柏崎刈羽原子力発電所6、7号炉の 特重施設の一部構築物の構造変更 に関する審査概要

令和5年9月13日

原子力規制庁

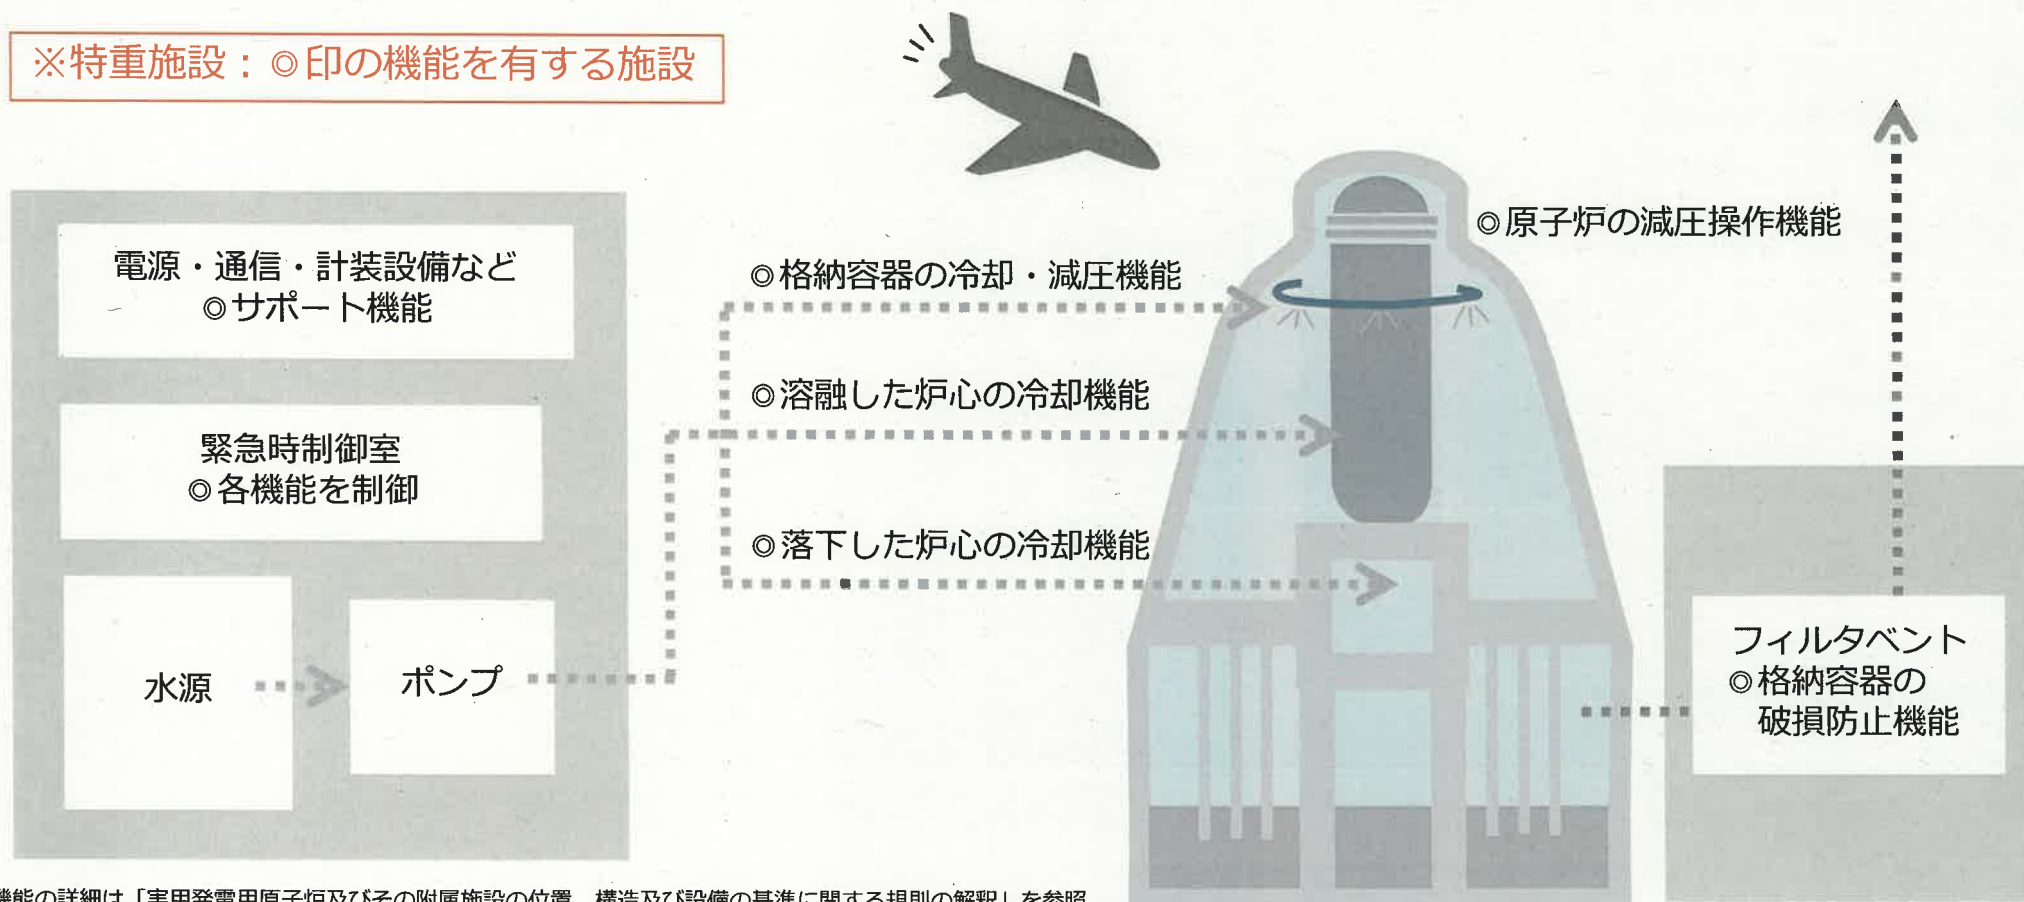
- 本申請において、既許可申請（特重施設の設置）における特重施設の火災による損傷の防止に係る設計方針のうち、火災の感知及び消火に係る設計方針を、一部構築物の構造変更を踏まえて、一部を変更している。
- 火災の感知及び消火に係る設計方針について確認した結果、火災防護基準にのっとり、第41条に適合するものと判断した。
